Verslag huishoudelijke elektrische installatie op laagspanning en zeer lage spanning

Referentie: **006-20260511-04**	Datum controle: **11/05/2026**
Keurder: **006**

Eigenaar:	**kimberley**	EAN-code:	**Onbekend**
Adres installatie:	**blijkerijstraat 41, 2390 - Malle**	Nummer teller(s):	**1sag1105399923**
		Distributienetbeheerder installatie:	**Fluvius**

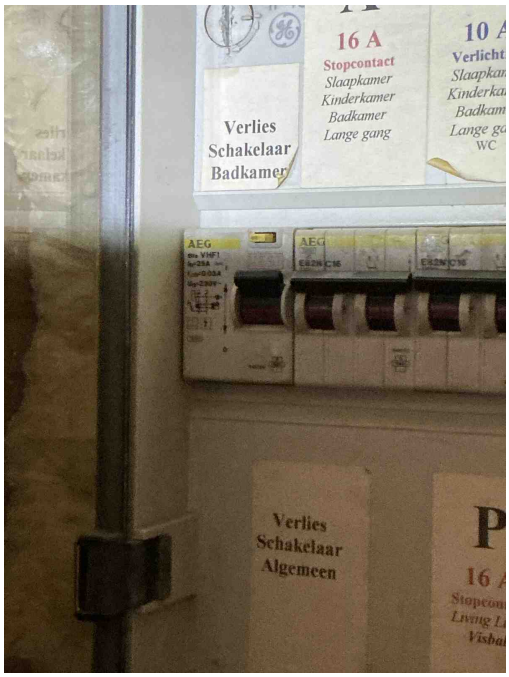
B17 - De voedingsspanning is niet op elk bord vermeld (Boek 1: 3.1.3.3).
Opmerking: Bord1

B04 - De aanduiding van de kringen, klemmen en/of schakelapparatuur ontbreekt, is onjuist of is onvolledig (Boek 1: 3.1.3.1/5.1.6.1).

B06 - Het elektrisch verdeelbord heeft niet de minimale beschermingsgraad IPXX-B in een gewone ruimte (Boek 1: 4.2.2.3).

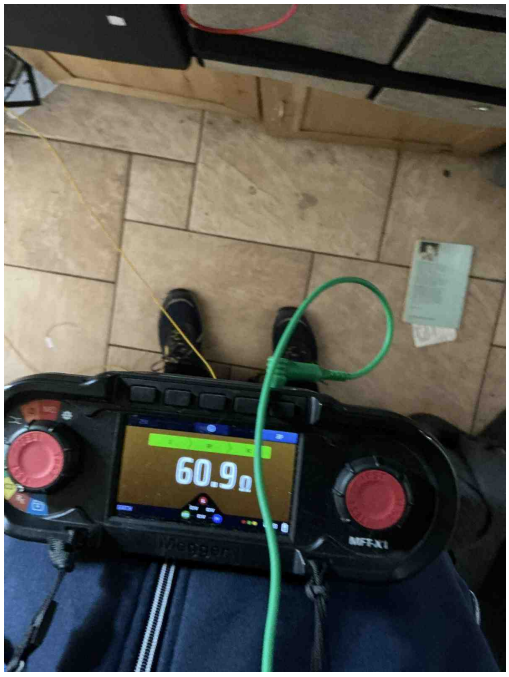
B15 - De (bijkomende) differentieelstroominrichting(en) kan/kunnen overbelast worden door de toegenomen stroom in de installatie (Boek 1: 4.4.1.1).
Opmerking: Bijkomende is Max 25A

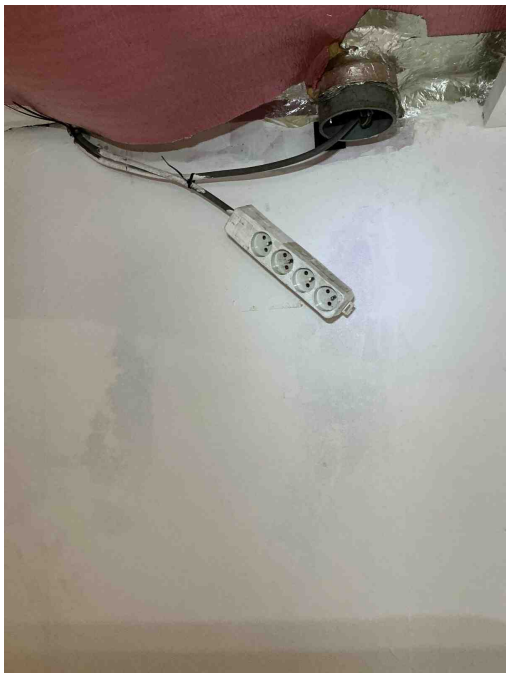
T21 - Het elektrisch materieel is niet geplaats volgens de voorschriften van de fabrikant/ regels van goed vakmanschap . (Boek 1: 1.4.1.3)

Opmerking: Lamp slaapkamer , verdeelstekker vast opgesteld in keuken

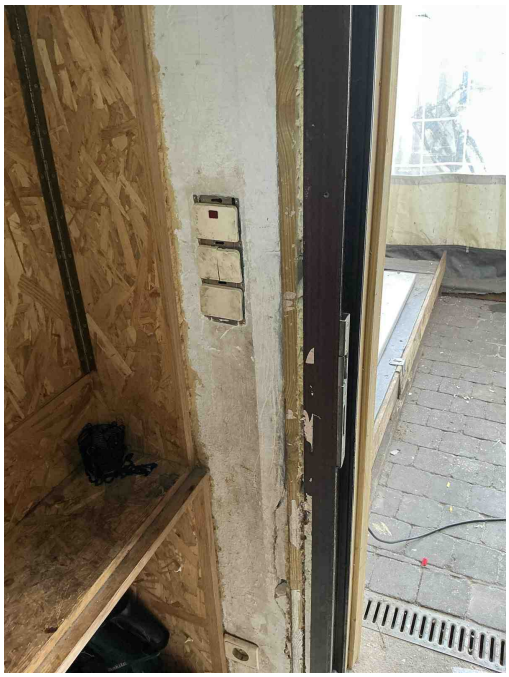
T21 - Het elektrisch materieel is niet geplaats volgens de voorschriften van de fabrikant/ regels van goed vakmanschap . (Boek 1: 1.4.1.3)

Opmerking: Lamp slaapkamer , verdeelstekker vast opgesteld in keuken

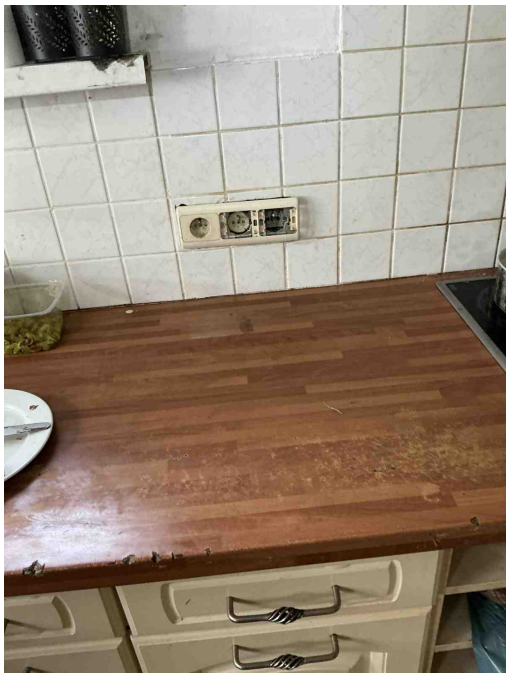
T10 - Bepaalde contactdozen en/of schakelaars zijn niet degelijk bevestigd (Boek 1: 1.4.1.3).
Opmerking: Slaapkamer ,keuken, achterinkom

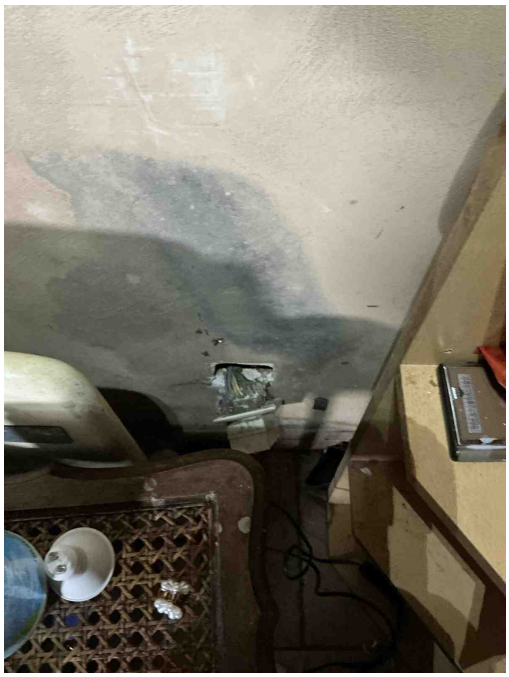
T10 - Bepaalde contactdozen en/of schakelaars zijn niet degelijk bevestigd (Boek 1: 1.4.1.3).
Opmerking: Slaapkamer ,keuken, achterinkom

T09 - Bepaalde contactdozen en/of schakelaars zijn beschadigd (Boek 1: 1.4.1.3).
Opmerking: Keuken, veranda , badkamer

T02 - Gevaar voor rechtstreekse aanraking: genaakbare delen onder spanning (Boek 1: 4.2.2).
Opmerking: Slaapkamer,keuken

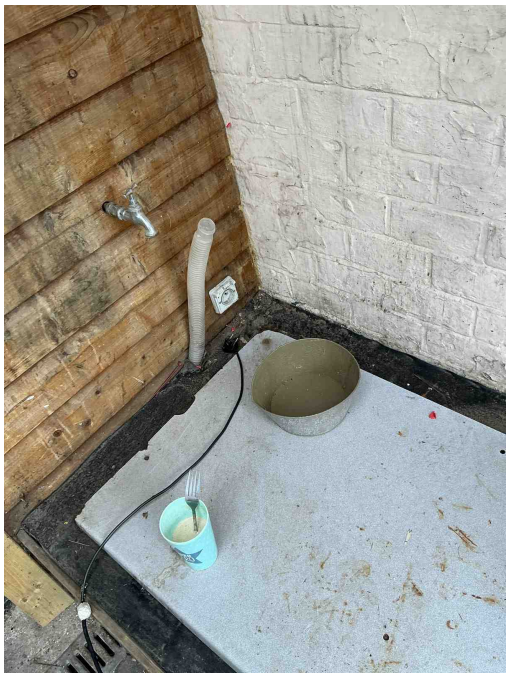
T10 - Bepaalde contactdozen en/of schakelaars zijn niet degelijk bevestigd (Boek 1: 1.4.1.3).
Opmerking: Slaapkamer ,keuken, achterinkom

T02 - Gevaar voor rechtstreekse aanraking: genaakbare delen onder spanning (Boek 1: 4.2.2).
Opmerking: Slaapkamer,keuken

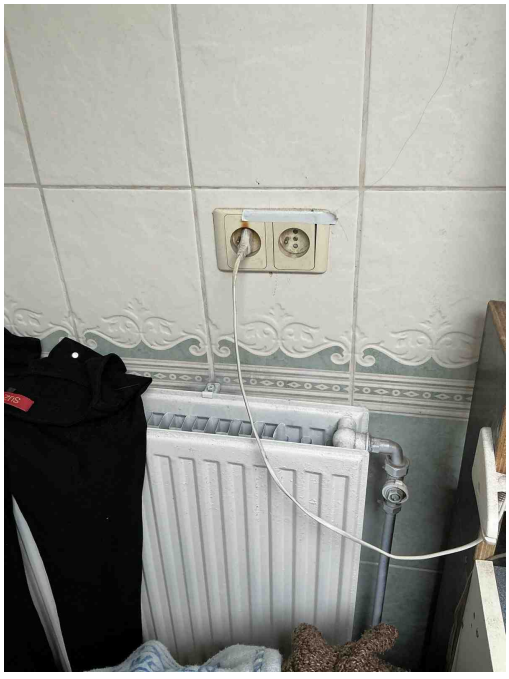
T09 - Bepaalde contactdozen en/of schakelaars zijn beschadigd (Boek 1: 1.4.1.3).
Opmerking: Keuken, veranda , badkamer

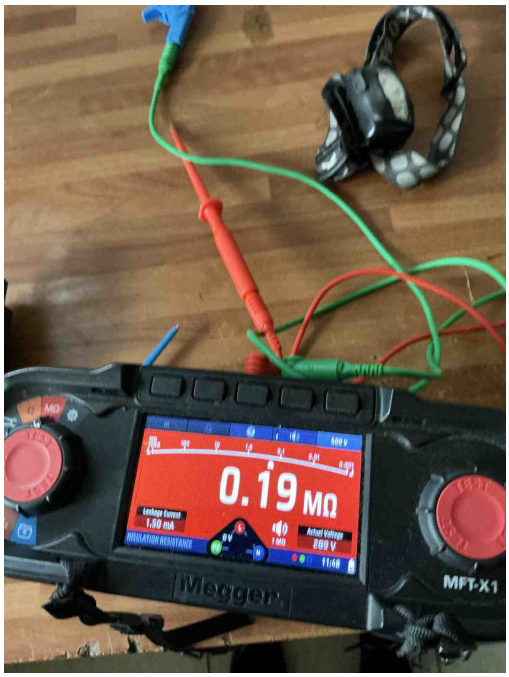
T09 - Bepaalde contactdozen en/of schakelaars zijn beschadigd (Boek 1: 1.4.1.3).
Opmerking: Keuken, veranda , badkamer

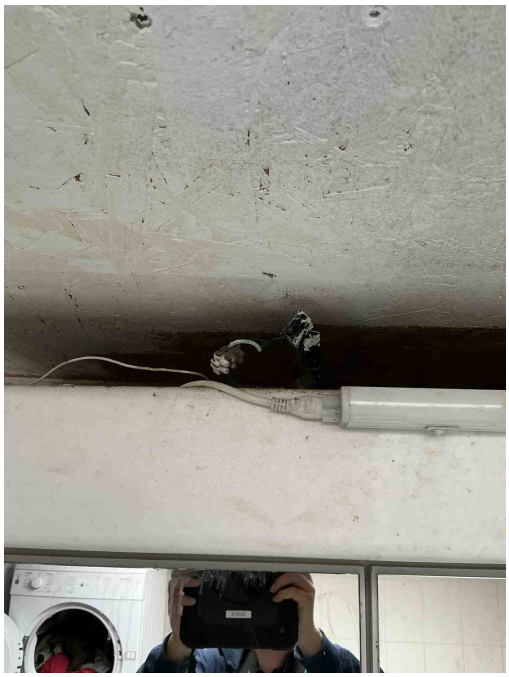
I01 - De waarde van de isolatieweerstand per kring dient tenminste 0,50 Mohm (1000 x Utest) te zijn (Boek 1: 6.4.5.1).
Opmerking: Er werd een algemene Isolatiemeting gedaan

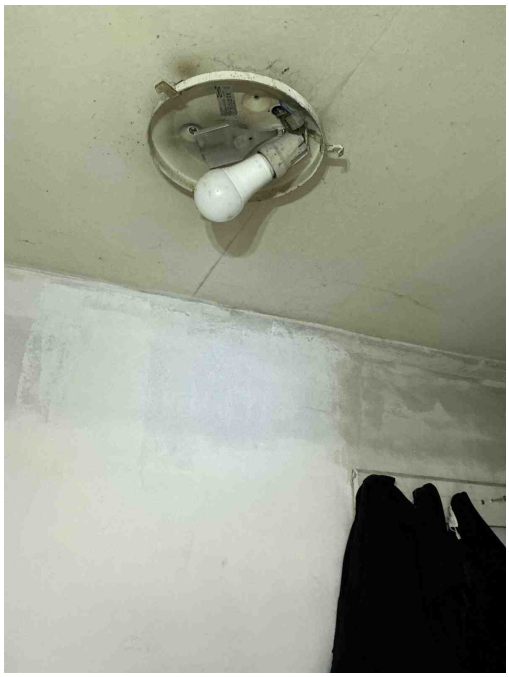
C26 - De verbindingen zijn niet gebeurd in borden, in aftakdozen, aan de klemmen van contactdozen, schakelaars of in de verlichtingstoestellen (Boek 1: 5.2.6.1).
Opmerking: Badkamer

C35 - Er zijn doorverbindingen gemaakt met lusterklemmen; er kon niet aangetoond worden dat deze klemmen geschikt zijn voor de aanwezige spanning, stroom en draadsectie en dat ze “CE” zijn (Boek 1: 1.4.2.1.).
Opmerking: Badkamer

C21 - Het gebruik van geleiders van het type VOB, zonder bijkomende afscherming is niet toegestaan (Boek 1: 5.2.9.6).
Opmerking: Badkamer

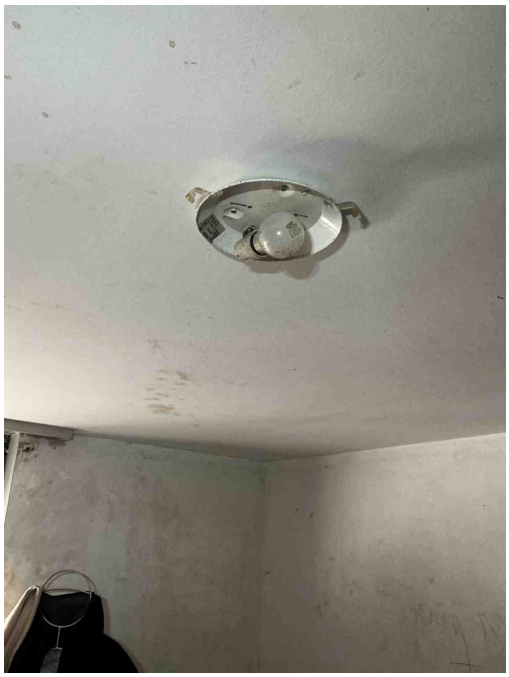
T23 - Het elektrisch materiaal is beschadigd. (Boek 1: 1.4.1.3).
Opmerking: Lamp gang, slaapkamer 2,slaapkamer 3,...
